**Boom Effect Analyse**

**Boven Heide, Wolfheze**

| Versie             | : Revisie                                                                                     |
| Kenmerk            | : 03P2204310                                                                                  |

Afbeelding 4: Projectinvloeden

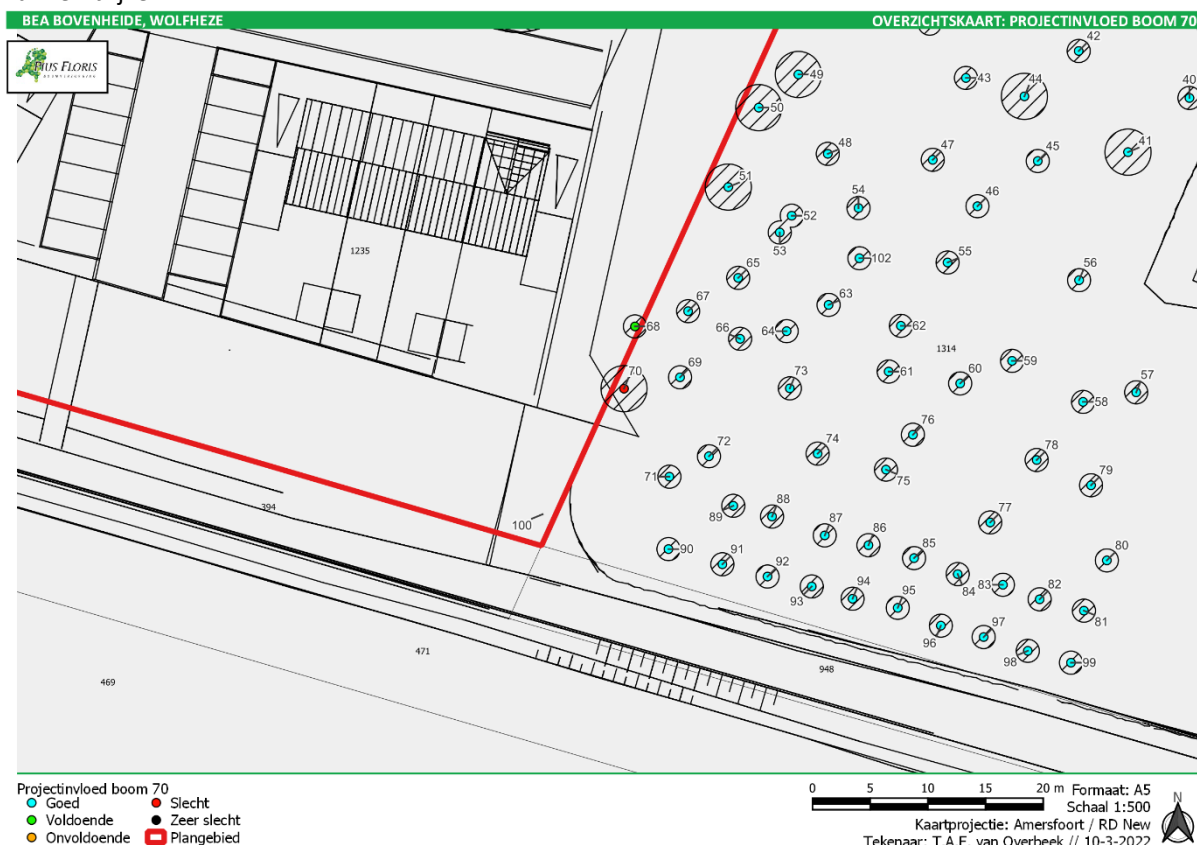
In het huidige ontwerp (zie, Afbeelding 24) wordt ruimtelijk beslag gelegd op zeven bomen. Door een aanpassing van de inrit ter hoogte van de Duitsekampweg zijn boom 1 en 2 niet te behouden. Boom 1 valt binnen de aan te leggen inrit. Bij boom 2 wordt op korte afstand van de stamvoet een nieuw trottoir aangelegd. Hierbij ontstaat omvangrijke wortelschade. Bovendien wordt op korte afstand een nieuw nutstracé aangelegd.

Boom 3 is niet te handhaven vanwege de aanleg van een ontsluitingsweg naar de nieuwbouwlocatie. In het huidige plan is de rijweg getekend ter hoogte van de standplaats van de boom. Boom 15, 16 en 17 zijn vanuit het ontwerp niet te behouden. In de nieuwe situatie staan boom 16 en 17 exact op de erfgrans van de bouwpercelen. De groeivorm van deze bomen (hakhout) maakt dat ze veel ruimte in beslag nemen. Gezien de ontwikkeling en de groeivorm zijn deze bomen niet behoudens waardig.

Voor boom 70 worden aanzienlijke beperkingen verwacht voor het duurzaam behoud. De nieuwe calamiteitenontsluiting is ter hoogte van de boom met een verbreding ingetekend. Waarom dit op deze wijze is weergegeven is niet geheel duidelijk. Als de ontsluiting wordt aangesloten op het bestaande pad, dan is het ontwerp van de ontsluiting niet logisch te verklaren. In een nieuwe ontwerp zou deze boom mogelijk behouden kunnen blijven.

De invloed van het nieuwe ontwerp blijft beperkt tot bomen 68, 70 en 100, waarbij boom 100 een stobbe betreft. De exacte invloed op boom 70 is nog onzeker omdat het ontwerp hier niet logische te verklaren is en naar verwachting aangepast kan worden. De overige aanpassingen aan de parkeerplaatsen, langsparkeren en verplaatsing van bouwblokken hebben geen negatieve invloed op duurzame instandhouden van bomen.

Bomen 1 en 2 zijn vanwege de aanleg van een nieuw trottoir en een nutstracé niet te behouden. Overwogen kan worden om de boom te verplanten met behulp van een verplantschop. Voorwaarde hierbij is wel dat de bodem geheel vrij moet zijn van kabels en leidingen.
